## 改善箇所説明図

〔 ダンプ車等において、後退灯およびリアコンビネーションランプの取付が不適切なため、後退灯、制動灯、尾灯、後部反射器および方向指示器の取付角度が保安基準に定める要件にそれぞれ適合しない。 〕

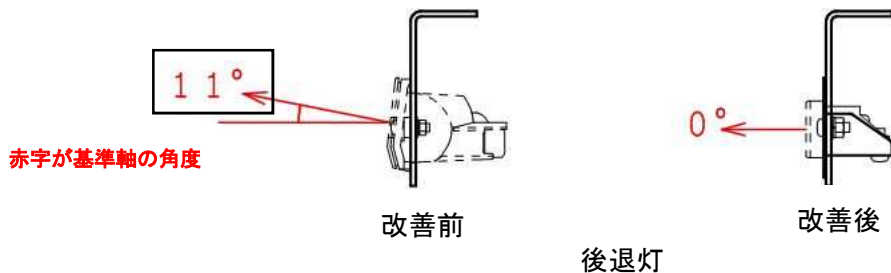
注  は基準不適合部を示す

【分割型ステーの場合】直角のステーで保安基準に適合した後退灯に交換する。
